ÚZEMNÍ PLÁN MĚSTA BRNA

Textová část Odůvodnění

Kapitola 18 Rozhodnutí o námitkách (včetně odůvodnění)

Svazek Nb28 *(s osobními údaji)*

Příklad nesprávně zadané protihlukové stěny

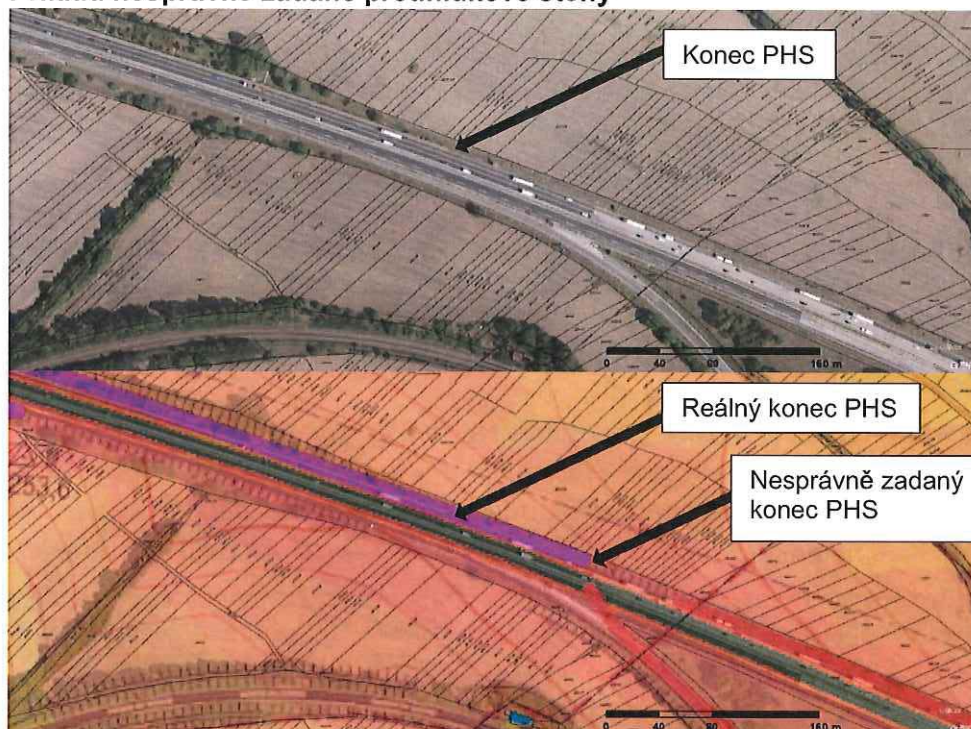
Příklad špatně zadaného objektu

Námítka číslo 1 (zákres)

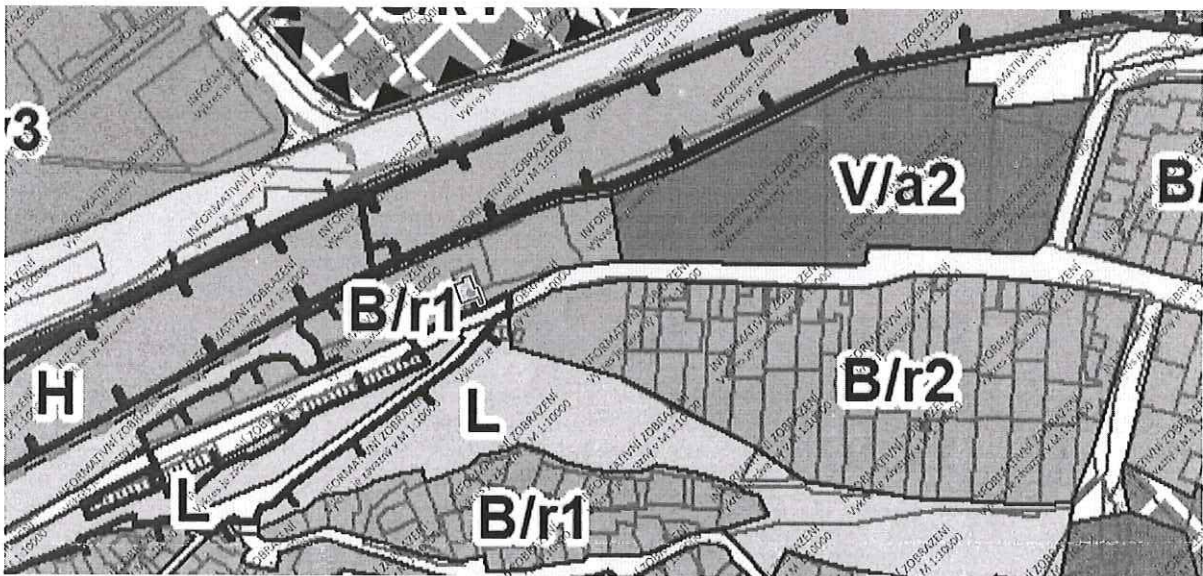
k. ú. Štýřice, ul. Kamenná p. č. 767/1 - Požaduji respektovat současný stav a přeřadit plochu do kategorie B/r2, neboť vzhledem k umístění budov a svažitosti pozemku by případná střeška nemovitosti splňující podmínku B/r1 dosahovala stěží do úrovně silnice nebo mírně nad ni. Stejná situace je i v případě objektu na p. č. 765

Srovnání stávajícího výhledu a výhledu po umístění 16 m vysoké budovy, kterou připouští Návrh ÚPmB - východ

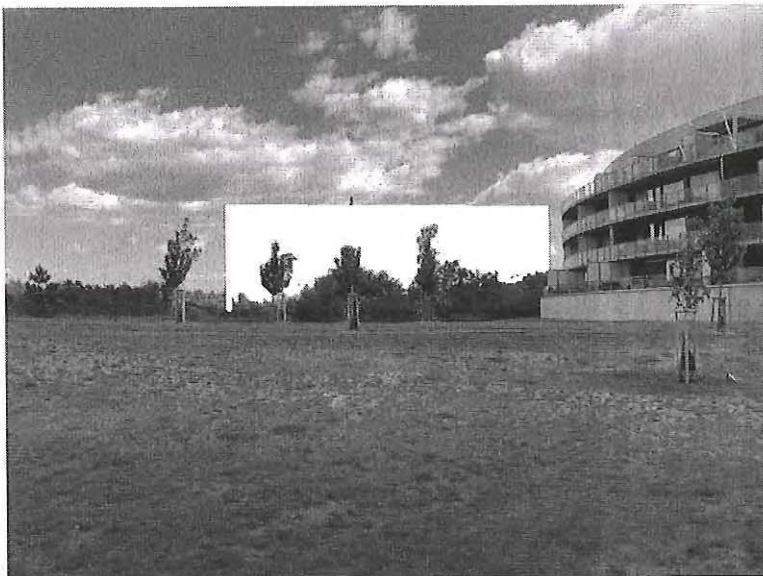
Srovnání stávajícího výhledu a výhledu po umístění 6 m vysoké budovy, kterou připouští Návrh ÚPmB – směr Špilberk

Námítka číslo 1 (zákres)

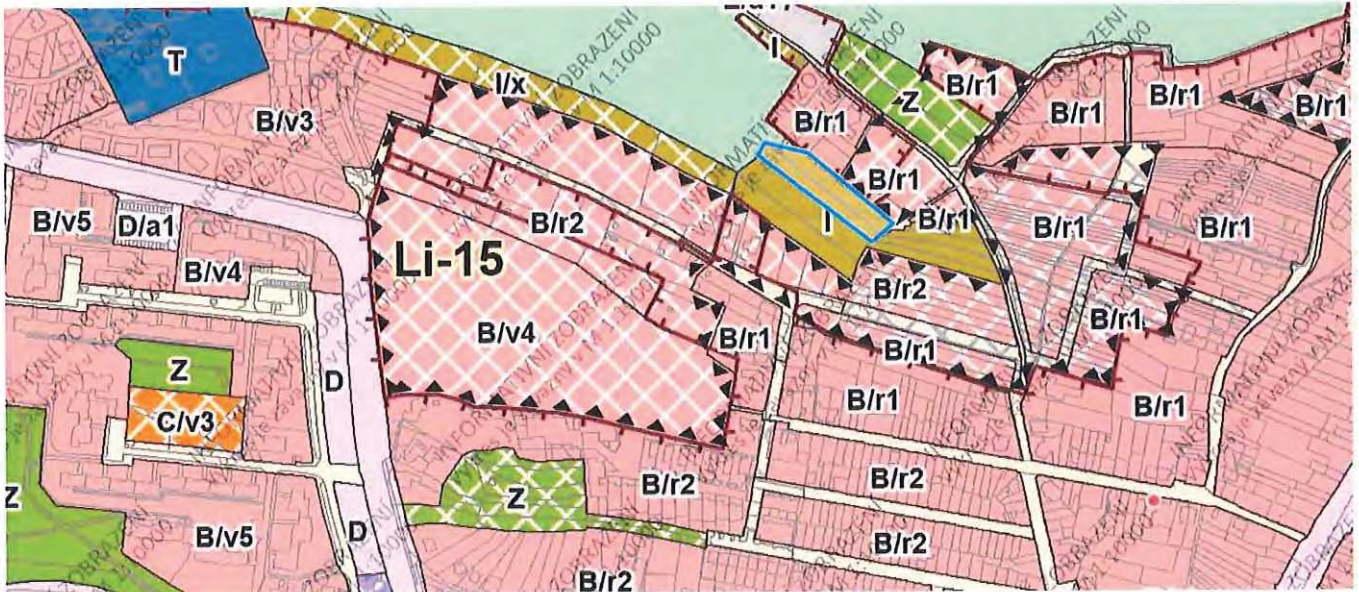
Požadujeme začlenění parcel 5099/1 a 5099/2 v katastrálním území Líšeň v obci Brno do rozvojové lokality Li-15 Houbařská. Konkrétně navrhujeme přesun těchto parcel z I do B/r1.
Důvody: Tyto parcely přímo sousedí s lokalitou B/r1 a aktuálně slouží stejnému účelu - zahrady pro pěstování drobných plodin s ovocnými stromy. Pokud chceme zachovat stejný charakter/účel celého území i do budoucna, nedává smysl část parcel začlenit do rozvojové lokality Li-15 Houbařská a část nechat beze změny. Pokud je tedy záměrem umožnit v této lokalitě stavební rozvoj s budovami vysokými max 7 metrů, měla by tato možnost být v celé lokalitě včetně parcel 5099/1 a 5099/2. U aktuálního návrhu územního plánu je s podivem, že v této lokalitě navrhuje u drtivé většiny zahrad možnost stavební zástavy a začleňuje je do Li-15 Houbařská, ale našim dvěma a pár dalším zahradám tuto příležitost rozvoje upírá.

Přípomínka číslo 1 (zákres)

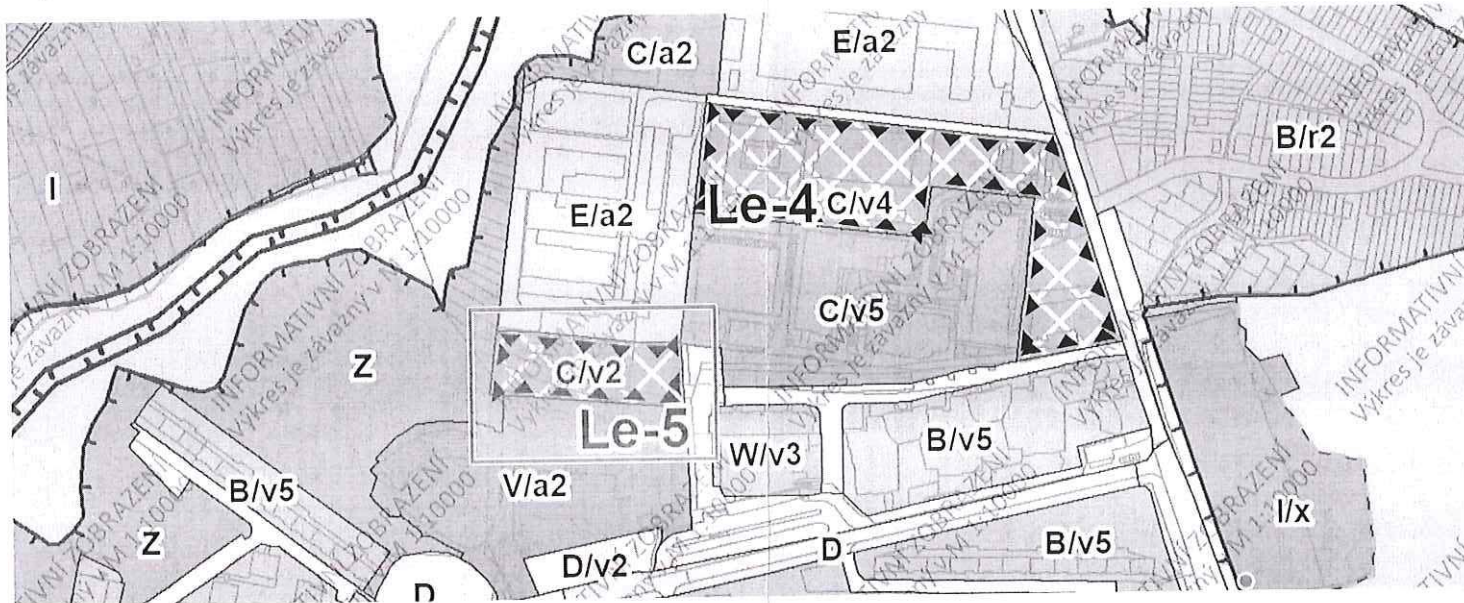
Vzhledem k velmi husté zástavbě v oblasti Majdalenky (Brno-sever) s minimálním množstvím ploch městské zeleně a parků v rámci současné výstavby považuji další rozšiřování obytných ploch jako neúčelné z důvodu negativního dopadu na kvalitu života obyvatel dané oblasti. Zmíněné území je hojně využíváno místními obyvateli jako klidová a přístupová zóna k navazující městské zeleni směrem na západ. V této lokalitě by bylo vhodné rozšířit městskou zeleň nejen ve vztahu k celkové koncepci sídliště Lesná, ale i vzhledem k okolní husté zástavbě a velkému množství parkovacích ploch (v oblasti konečná Haškova, supermarket Billa a pod komplexem Orion), které představují již výraznější dopravní a hlukovou zátěž dané lokality jakožto klidné obytné zóny. Rozšiřování zástavby by vedlo k dalšímu navýšení hustoty dopravy, celkového hluku, venkovní teploty a omezení přístupu k městské zeleni.
